Ministero dell'Ambiente e della Tutela del Territorio
del Mare – Direzione Generale Valutazioni Ambientali

E.prot DVA – 2013 – 0004453 del 20/02/2013

**OGGETTO : Valutazione di Impatto Ambientale ai sensi dell'art.26 del D.lgs 152/06 e s.m.i.
relativa al nuovo Master Plan dell'Aeroporto di Milano Malpensa.
Osservazioni alle Integrazioni Volontarie di SEA (chiarimenti di Novembre 2012)**

Figura 4-1 Aree di intervento per il ripristino della brughiera

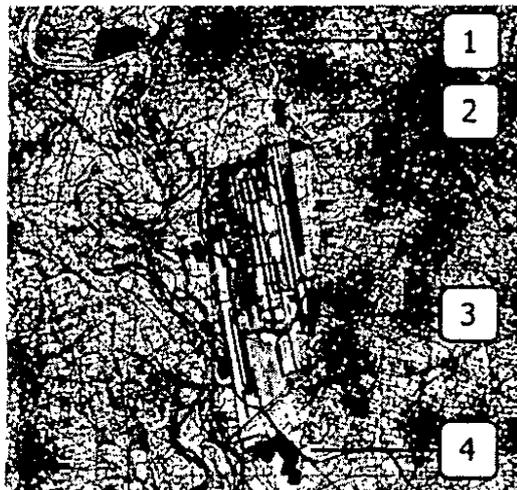
Con la "Documentazione Novembre 2012" SEA propone di ricostruire la brughiera in 4 diverse zone vicine all'aeroporto identificate in Fig. 4-1

Per prima cosa va evidenziato che SEA propone la ricostruzione della brughiera in aree attualmente già verdi, per cui nel bilancio finale ci sarà comunque un enorme consumo di territorio.

Si rileva, inoltre, come i proponenti ritengano appropriata la realizzazione di interventi di compensazione in aree, quali l'ex area militare, che già allo stato attuale presentano elementi diffusi di naturalità e di valore naturalistico. In particolare, l'area compresa tra la SS 336 e le vasche di spagliamento del torrente Arno è già caratterizzata da formazioni di praterie aride e da brughiera e questi ambienti costituiscono ad oggi habitat di specie di rilevante interesse naturalistico, come ad esempio Averla piccola, Succiacapre, Calandro.

Allo stesso modo l'intervento di ricostituzione della brughiera all'interno del SIC "Brughiera del Vigano" verrebbe realizzato in aree attualmente coperte da boschi di aghifoglie che, pur caratterizzate in parte dalla presenza di conifere non autoctone, rappresentano l'habitat di molte specie prettamente forestali, che si elencano brevemente (dati aggiornati a dicembre 2012):

Intervenire su tali habitat, modificandone sostanzialmente la tipologia, per ricostituire la brughiera (fatta salva l'effettiva buona riuscita di tale intervento) andrebbe evidentemente ad arrecare un danno alle specie che, allo stato, li frequentano.
